ORD. D.G.A. N° 382

SANTIAGO, 9 de julio de 2026

- ANT.:** ORD. SEA N°202699102550 de fecha 19 de junio de 2026 que solicita informe a partir de los recursos de reclamación interpuestos en contra de la R.E. 20261300165/2026 atingente a la DIA del proyecto "Modificación proyecto planta de tratamiento de aguas servidas La Cadellada" cuyo proponente es SACYR Aguas Chacabuco S.A.
- MAT.:** Se pronuncia sobre los recursos de reclamación señalados en el Ant.

El Proyecto consiste en la adaptación de las instalaciones de la Planta de Tratamiento de Aguas Servidas (PTAS) La Cadellada para el contexto presente y futuro. Para ello, considera la construcción de una cancha de secado de lodos que reemplazará la cancha de lodos existente. Asimismo, el proyecto considera cambiar la distribución de descarga de los efluentes, incorporando obras para la entrega de parte de este efluente para reúso de aguas servidas tratadas, manteniendo además un aporte al caudal ambiental necesario para mantener el humedal Batuco, comprometido en la RCA N°135/2012, así como al tranque San Rafael (en algunas instancias también denominado "tranque Sin Nombre"). Finalmente, el proyecto contempla la eliminación de una

Figura 2: Calibración balance hídrico Humedal Batuco.
Fuente: Figura 4-1, Anexo 2.6, Adenda Complementaria.

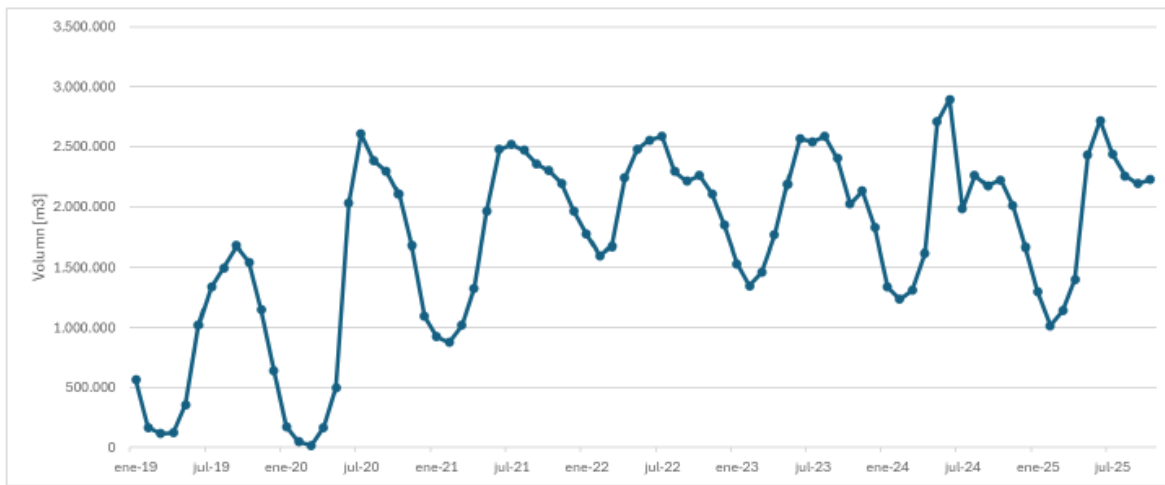
Finalmente, el titular señala que se realizó una calibración con los factores señalados anteriormente, con el objetivo de que esta calibración representara el secado de la laguna del humedal en el verano de 2019 y 2020. Con esto, el titular obtuvo el volumen modelado de la laguna hasta el año 2025 (Figura 2).

- f) Respecto de lo presentado en la Adenda Complementaria, este Servicio se pronunció mediante su Of. Ord. N°225/2026. En lo que respecta al balance hídrico del Humedal Batuco, no se emitieron observaciones.
- g) No obstante dicho pronunciamiento sin observaciones, para efectos de ponderar si el balance hídrico del sistema Humedal Batuco fue correctamente definido para evaluar los efectos de la modificación propuesta sobre el sistema hídrico asociado al Humedal Batuco, se efectuó una revisión crítica

de los antecedentes presentados en el Anexo 2.6 de la Adenda Complementaria, los cuales se presentan resumidamente en el literal e) de la presente materia. Al respecto, este Servicio observa aspectos no suficientemente justificados en el balance hídrico presentado, a saber:

- iv. Respecto de la infiltración desde el humedal hacia el acuífero, no se justifica el valor de tasa de infiltración considerado.
- v. Respecto de la calibración, si bien el modelo cumple con representar el secado de la laguna en los veranos de 2019 y 2020 y que este no se seque en época estival en los años siguientes (2021 a 2025), no se presentan antecedentes que validen que los volúmenes simulados correspondan a datos observados, si es que existen, o estimados mediante alguna metodología alternativa.

y 2020, sin que se presenten antecedentes que demuestren la correcta representación durante otros periodos.

En consecuencia, el balance hídrico presentado por el Titular en el Anexo 2.6 de la Adenda Complementaria no acompaña antecedentes para demostrar si es completamente adecuado y así evaluar los efectos de la modificación propuesta sobre el sistema hídrico asociado al Humedal Batuco y sustentar la suficiencia del caudal de descarga propuesto y de los potenciales efectos derivados de la modificación de los aportes al humedal.

Figura 3: Área de influencia - Hidrología.
Fuente: Figura 14, Capítulo 2, DIA.

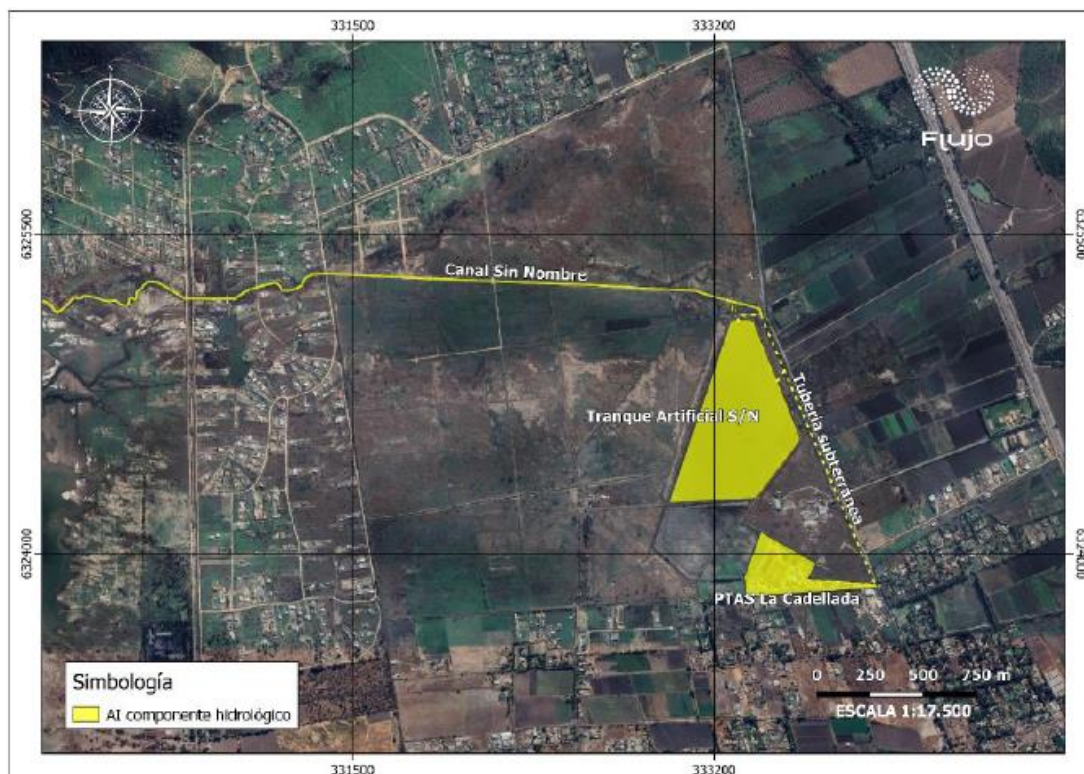
- a) En el Capítulo 2 de la DIA, el titular define el área de influencia para el componente Hidrología como *"el área de emplazamiento del proyecto (8,1 hás aproximadamente) los cauces que escurran dentro o colindantes al área de emplazamiento del Proyecto (2 hás), y el tranque artificial aledaño a la planta (30,7 hás), totalizando así 40,8 hectáreas aproximadamente"* (pág. 26, Capítulo 2, DIA). Dicha área de influencia se muestra en la Figura 3.

A partir de la revisión efectuada, este Servicio concluye que el área de influencia del componente hidrología no fue correctamente definida, toda vez que el Humedal Batuco debería haberse incorporado al área de influencia debido a la modificación del caudal descargado hacia el canal Sin Nombre y, por tanto, hacia el Humedal Batuco.

Figura 5: Resultado del Balance Hídrico (SACYR, 2025c) respecto a Volumen de la Laguna de Batuco en situación sin y con proyecto.

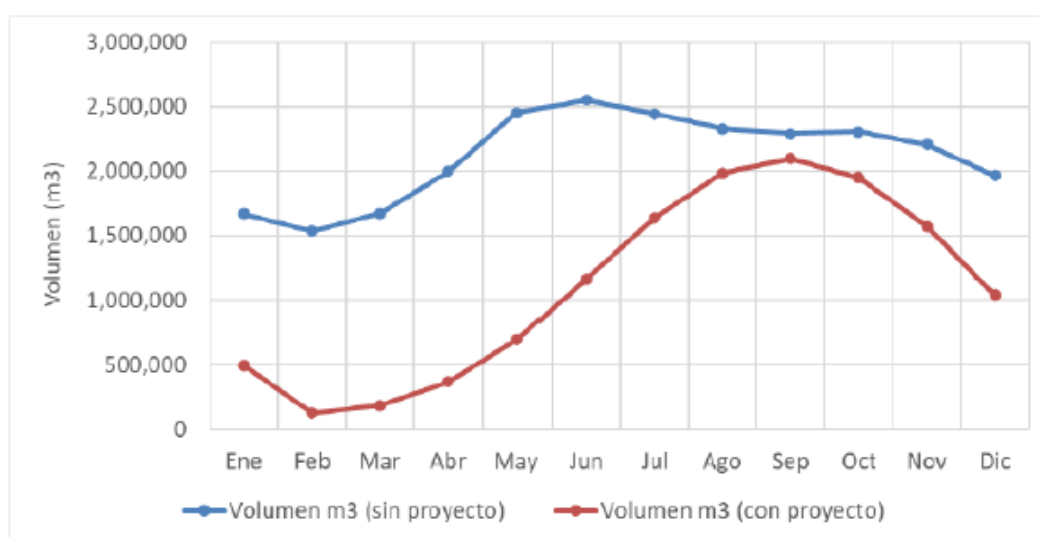
Por otro lado, y no obstante la no pérdida del componente ambiental, la reducción del caudal aportado hacia el Humedal Batuco incide en una reducción de los volúmenes en la laguna, de acuerdo a los balances hídricos del Anexo 2.6 de la Adenda Complementaria (Figura 5). Considerando que la laguna de Batuco es sustento de fauna, flora y vegetación, podría configurarse el criterio “Alteración de las condiciones que hacen posible la presencia y desarrollo de las especies y ecosistemas”. La verificación de dicho criterio, sin embargo, corresponde a los OAECA respectivos que tengan competencia en la componente biótica.
